Bydgoszcz, dnia 11.05.2023r.

WZP-II.271.1.2023.E

„Budowa, przebudowa oraz zmiana sposobu użytkowania obiektów Zajezdni Tramwajowej przy ul. Toruńskiej 278 w Bydgoszczy – Etap 1” - WZP.271.1.2023.E

W PW branża IV.1 Tory zewnętrzne na rysunku 12 PW Węzły zaprojektowano rozjazd Zwr. 249 – wg rysunku

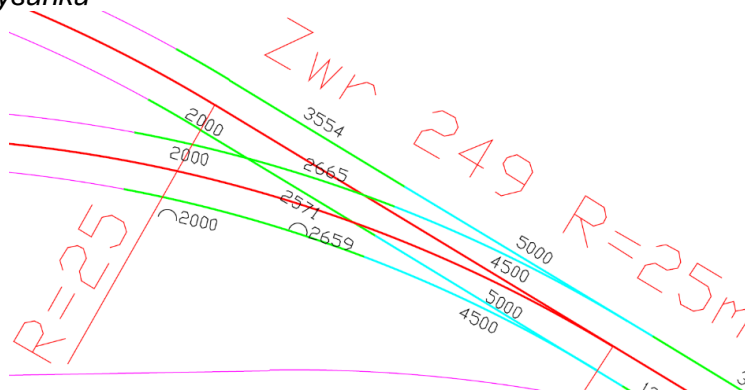
Blok krzyżownicy na kierunku zwrotnym po toku wewnętrznym mam 4,659 m a po toku zewnętrznym 4,665. Z uwagi na promień łuku 25 m różnica pomiędzy długościami powinna wynosić ok 0,300 m, czyli tok wewnętrzny powinien posiadać długość ok. 4,300 m. Blok krzyżownicy na kierunku prostym po toku lewym mam 4,571 m a po toku prawym 3,554 m, a długości powinny być sobie równe. Prosimy o podanie prawidłowych długości elementów rozjazdu zwr 249.

W załączeniu do niniejszego pisma - skorygowany rysunek nr 12.

W PW branża IV.1 Tory zewnętrzne na rysunku 12 PW Węzły zaprojektowano rozjazd Zwr. 246 wg rysunku

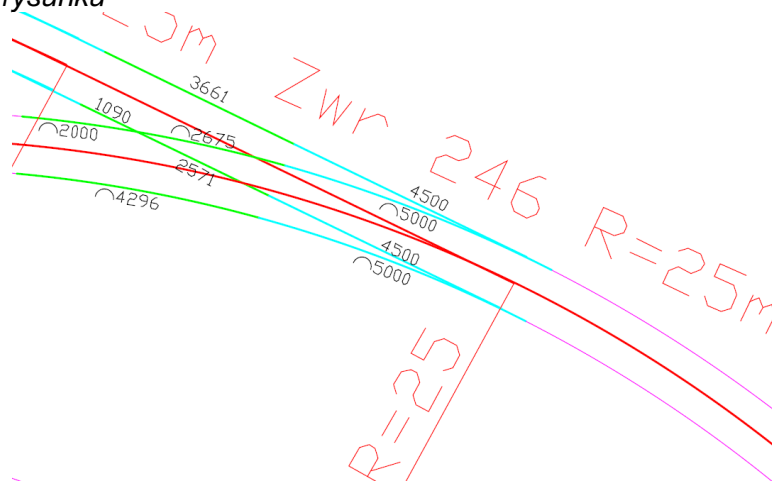
Opornicę prosta podano o długości 4,5 m natomiast opornicę łukowaną podano 5,0 m. Prosimy o podanie prawidłowych długości elementów rozjazdu zwr 246.

W załączeniu do niniejszego pisma - skorygowany rysunek nr 12.

W PW branża IV.1 Tory zewnętrzne na rysunku 12 PW Węzły zaprojektowano rozjazd Zwr. 240 i Zwr. 238 wg rysunku

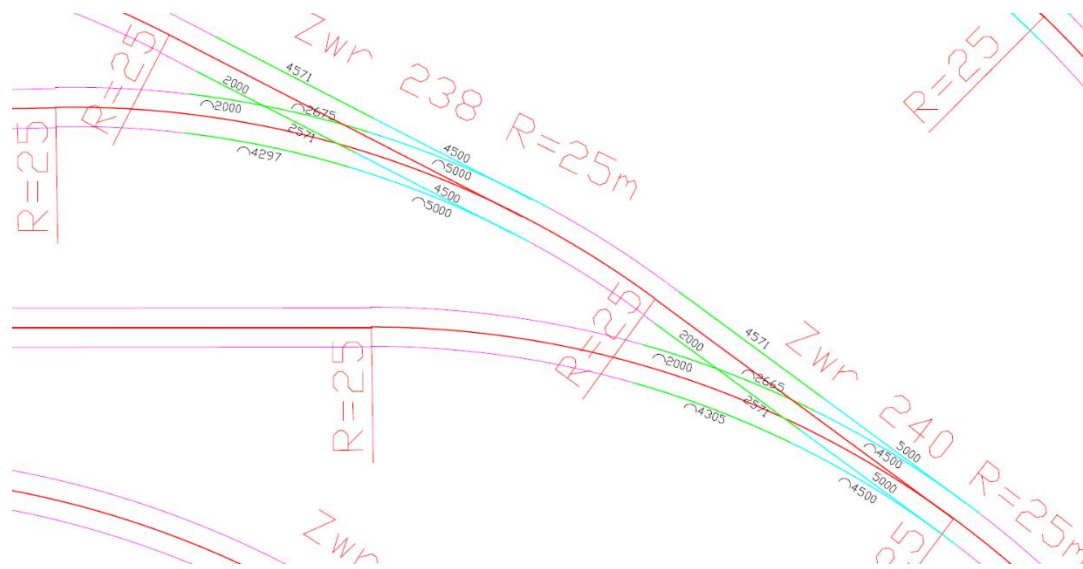
Zapisy na rysunku świadczą, że wstawka pomiędzy Zwr. 240 i Zwr. 238 znajduje się w łuku  $R=25$  i dalej przechodzi w łuk zwrotny Zwr. 238. Czy zatem opornica prosta jest na pierwszych 0,5 m łukowana  $R=25m$ ? Prosimy o wyjaśnienie o jakich parametrach (łuk  $R$ /prosta) zaprojektowano wstawkę torową pomiędzy Zwr. 240 i Zwr. 238.

**W załączeniu do niniejszego pisma skorygowany rysunek nr 12. Pomędzy Zwr238 a Zwr240 znajduje się łuk o promieniu 25 oraz prosta o łącznej długości  $L= 4,36$  cm.**
